CONTRIBUIÇÃO AXIA ENERGIA

Consulta Externa nº 02 de 2026 | CT PMO-PLD | Número Mínimo de Iterações do NEWAVE

Figura 6 - Tempo Computacional

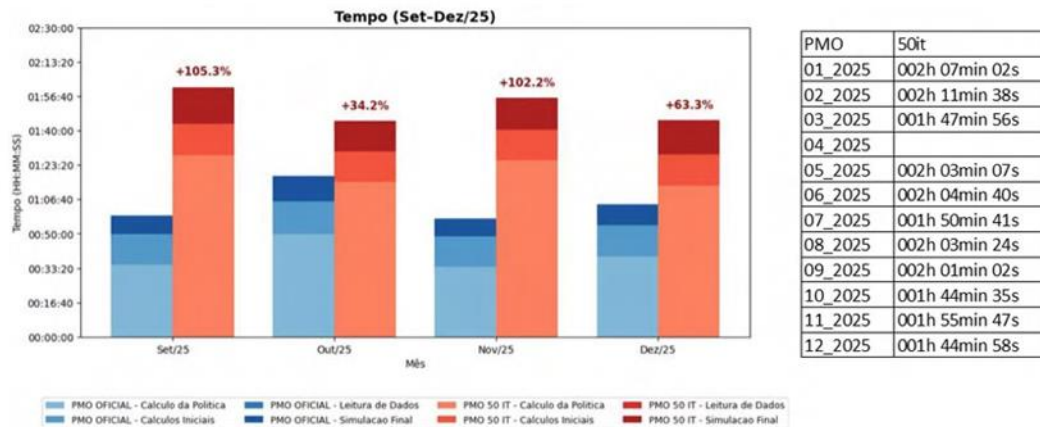
- **Custo Computacional Absorvível:** O tempo computacional observado para todos os casos ficou em torno de duas horas, o que é considerado viável para o cumprimento dos prazos operativos atuais, conforme indicado na Figura 6 do Relatório CT PMO-PLD a seguir. Além disso, o tempo de processamento já se encontra dentro do planejamento operacional do mercado, uma vez que o critério vigente já engloba a possibilidade de parada em 50 iterações. Assim, operar obrigatoriamente em 50 iterações não introduz risco adicional aos prazos praticados hoje.
